令02原機（科臨）018
令和2年11月13日

使用前確認申請書の記載事項の変更届

令和2年11月5日付け令02原機（科臨）015をもって申請した、国立研究開発法人日本原子力研究開発機構原子力科学研究所燃料試験施設に係る使用前確認申請書の記載事項の一部を下記のとおり変更したので、核燃料物質の使用等に関する規則第2条の5第3項の規定に基づき、別紙のとおり届け出ます。

図1 国立研究開発法人日本原子力研究開発機構原子力科学研究所配置図

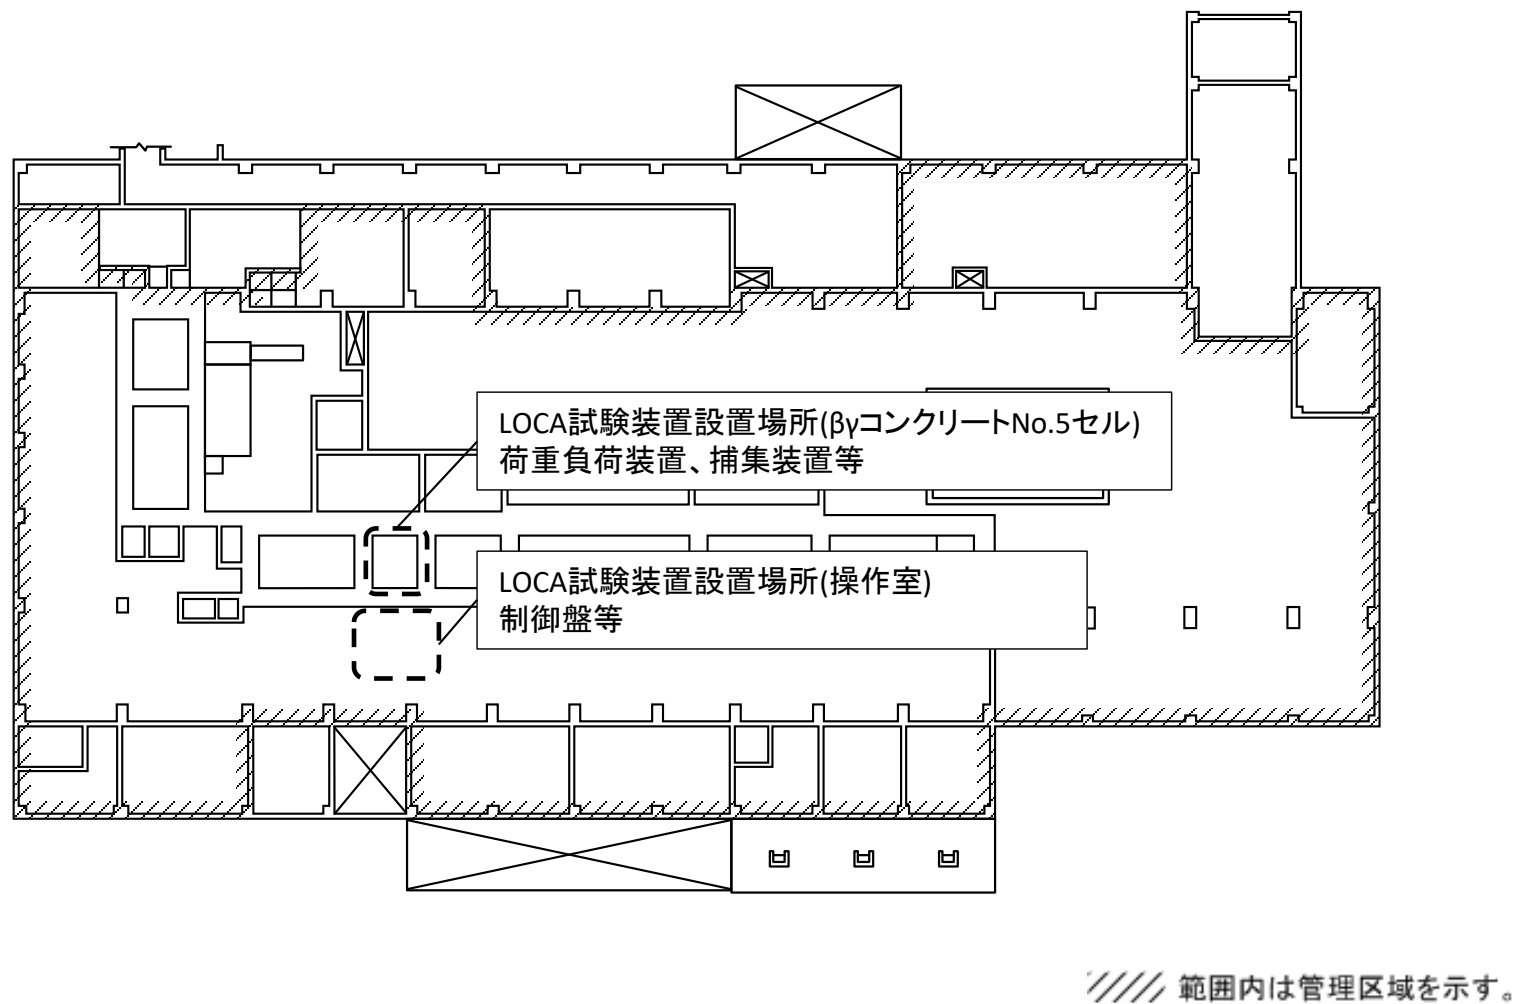
- ・申請書記載事項「使用前確認を受けようとする使用前検査に係る工事の工程、期日、場所及び種類」のうち工事の工程を別紙のとおり変更する。
- ・別紙-2について、閉じ込め機能の維持のためのセル負圧の管理について別紙のとおり追記する。
- ・添付資料-4の「8. 閉じ込めの機能」に係る記載を別紙のとおり変更する。
- ・添付資料-4について、「図1 国立研究開発法人日本原子力研究開発機構原子力科学研究所配置図」を追加する。
